감사결과 처분요구서

처분요구번호	2019 - 00	처분요구일자	2019. 07. 00
처 분 종 류	시정(감액)		
관 계 부 서	☼☼처(☹☹☹☹팀)		
제 목	CCCC계류장시설공사 설계변경 미조치

[그림] 연약지반 처리계획

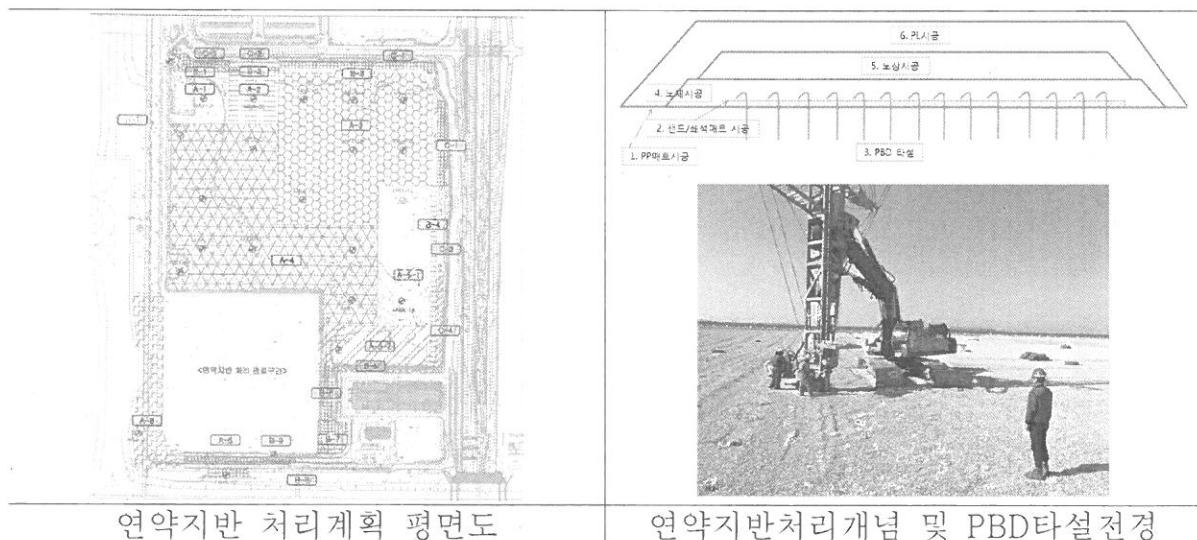
CCCC계류장 건설공사에 포함된 연약지반처리공사는 아래 [그림]과 같이 연약지반위에 수평배수축진을 위하여 토목섬유재인 PP Mat 및 샌드매트를 포설하고, 연직배수재인 PBD²⁾를 타설하여 연약지반의 압밀시간을 단축하도록 하고 있으며, 총 85,874공 1,350,047m를 시공하도록 계획되어 있다.

그런데, 위 공사의 시공자는 공사착수후 연약지반처리를 위한 PBD설치공사 총 85,874공 1,350,047m중 79,988공 1,044,258m의 PBD 설치를 완료하고, 연약지반처리 해당 공종의 공사가 완료되었으므로, 앞으로도 추가 설치할 필요가 없는 PBD 잔여물량에 대해서는 실정보고 등을 통하여 설계변경하여 감액하여야 하는데도 감사일 현재까지 설계변경하여 감액하지 않고 있다.

그 결과, 설계변경하여 감액하지 않을 경우 공사비 201,334,572원이 부당하게 집행될 우려가 있다.

사장(☞처장)은 CCCC계류장 시설공사 설치되지 않은 PBD 잔여물량은 설계변경 등을 통하여 공사비 201,334,572원을 감액조치하시기 바랍니다.
(시정(감액))
